改善箇所説明図①

基準不具合発生箇所

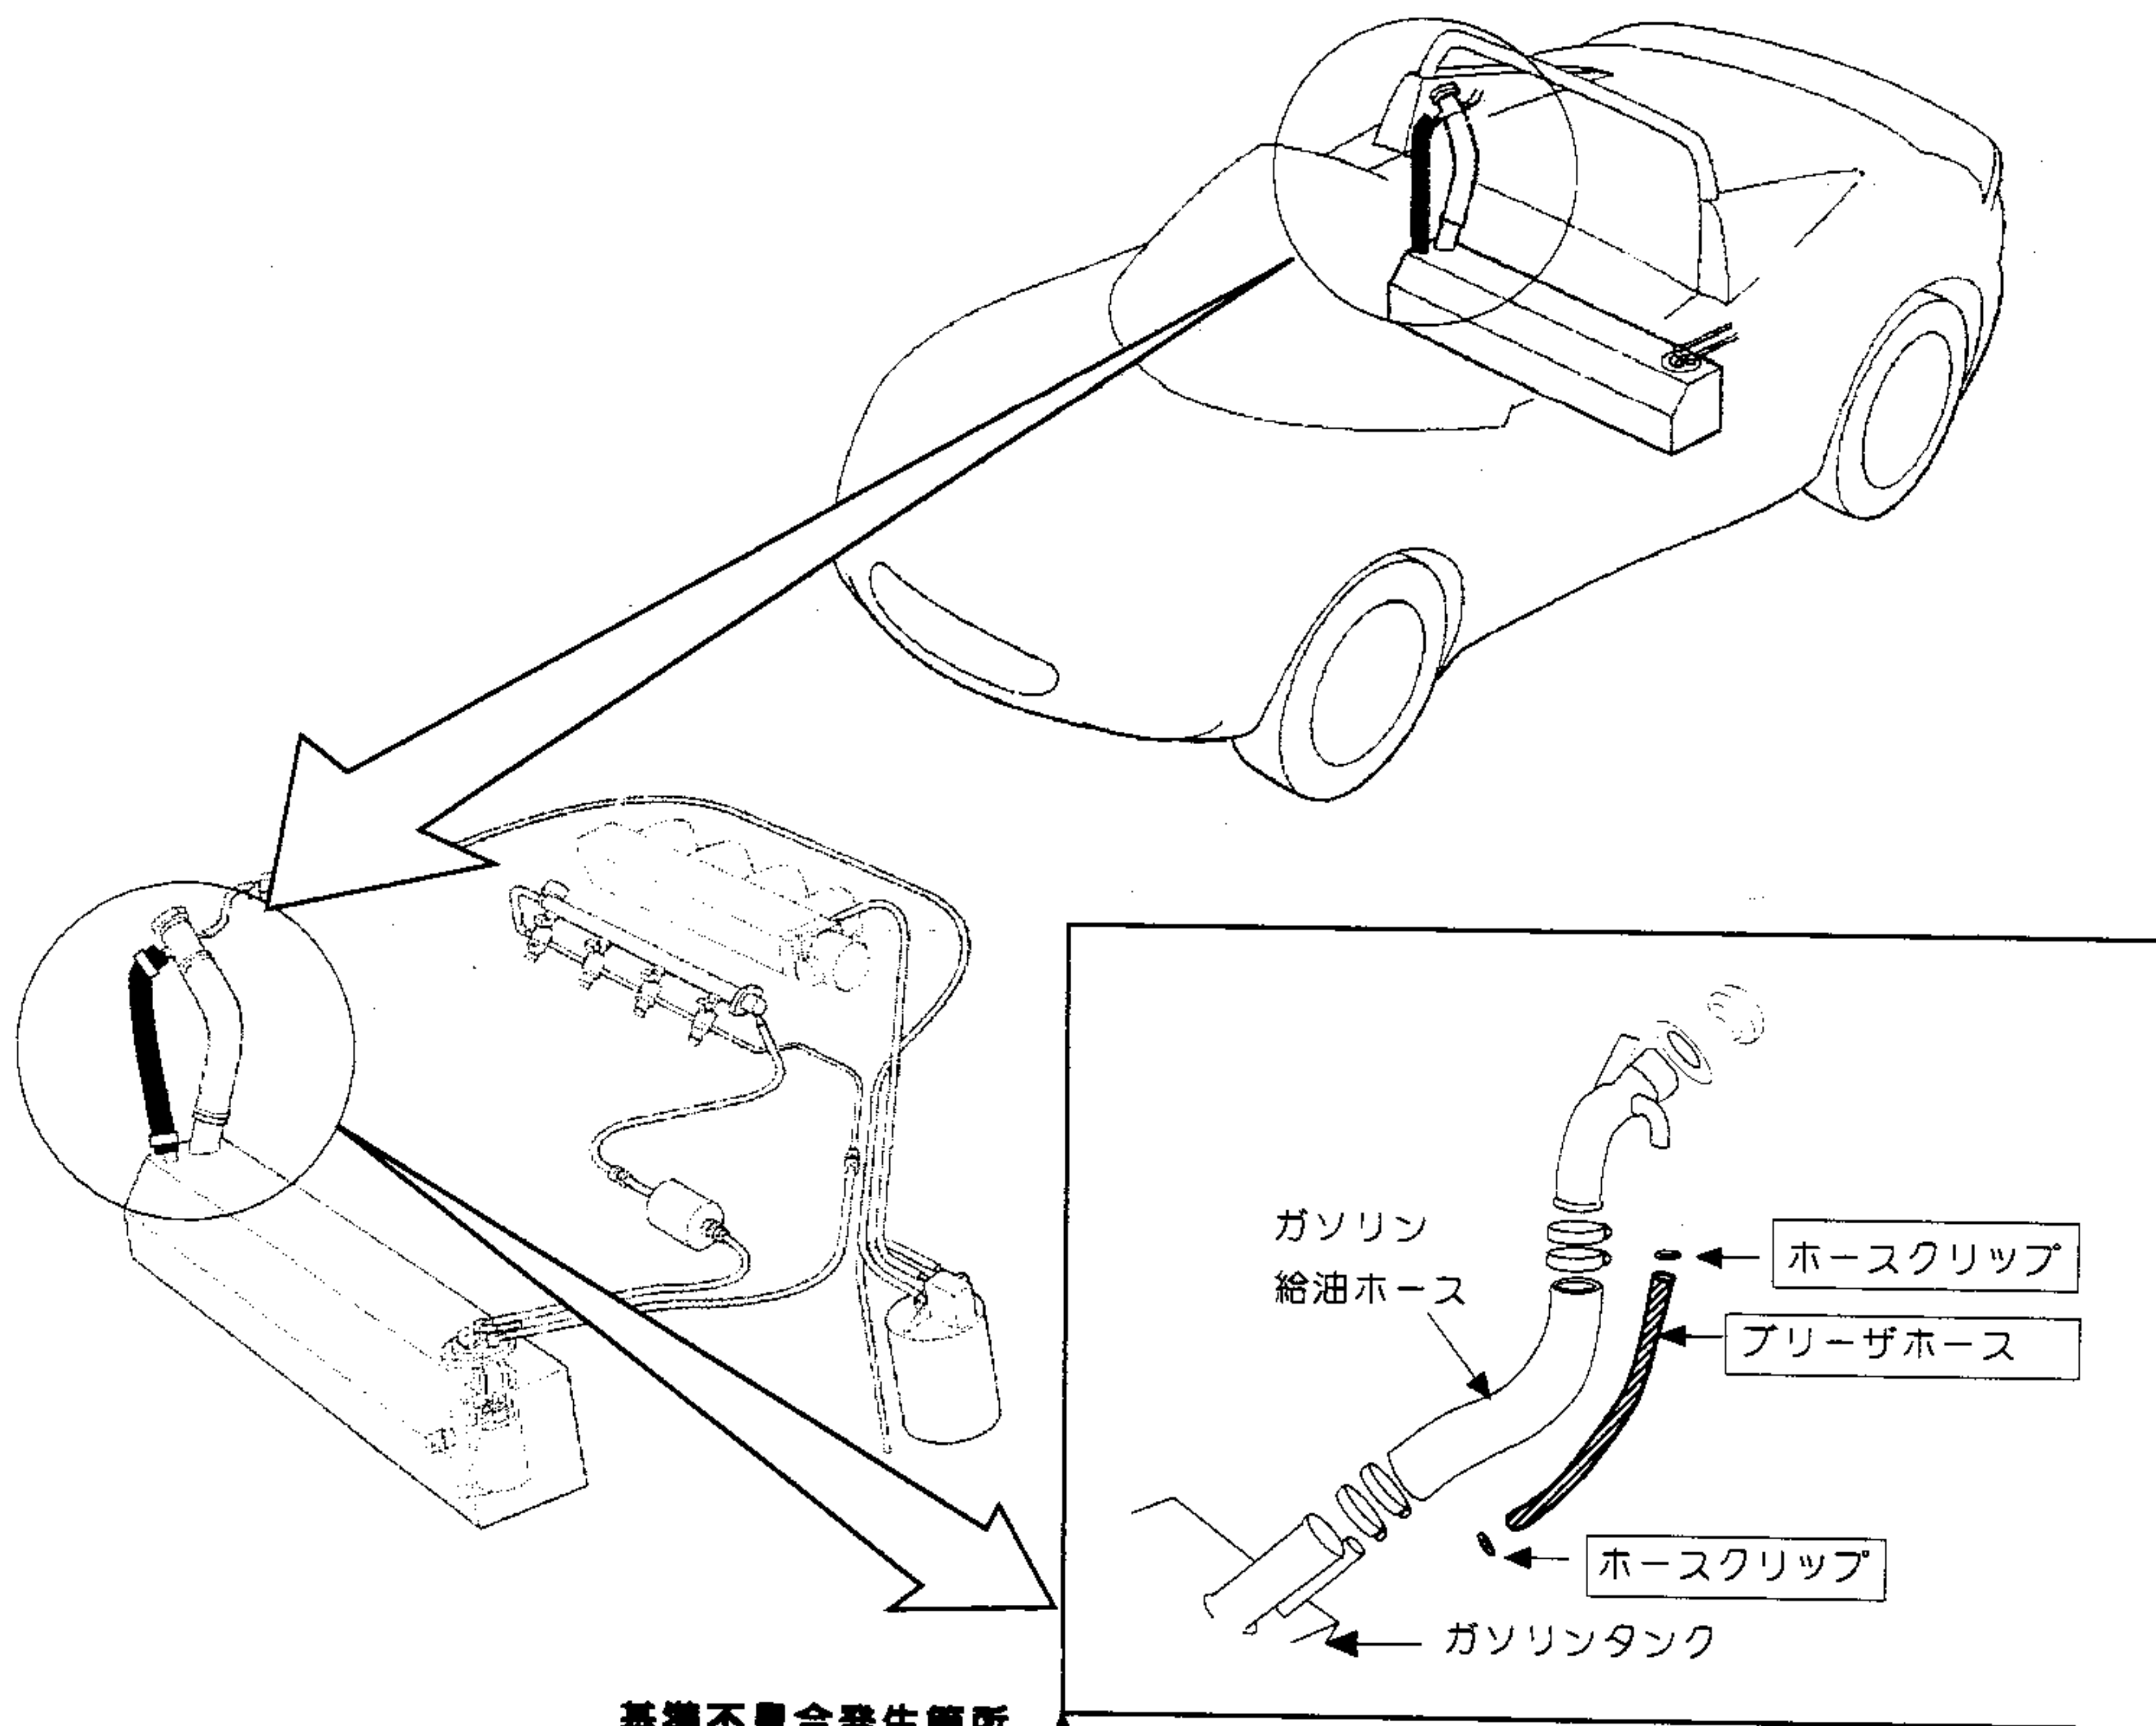
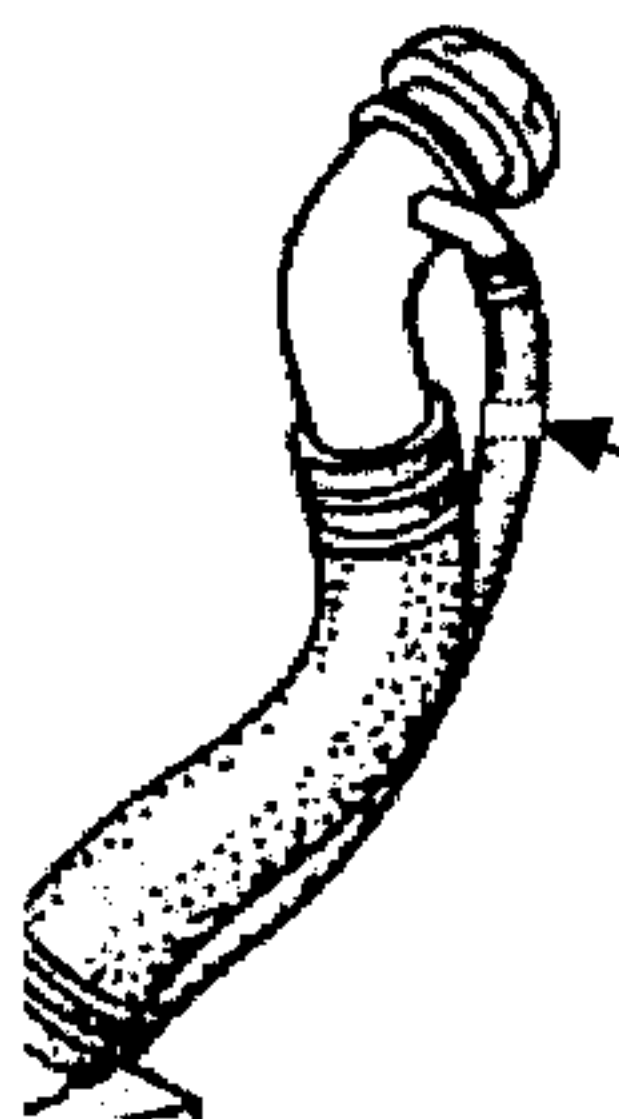
燃料タンクにおいて、給油時にタンク内の空気を排出するゴムホース（ブリーザホース）の材質に不適切なものがあるため、そのままの状態で使用を続けると当該ホースに亀裂が発生し、ガソリン補給時やコーナリング時に燃料が漏れ、最悪の場合、排気管に滴下して火災に至るおそれがある。

全車両、当該ゴムホースとホースクリップを対策品に交換する。

給油時圧力調整ホースにエンジンルームから確認できる位置に白色ペイントを塗布する。
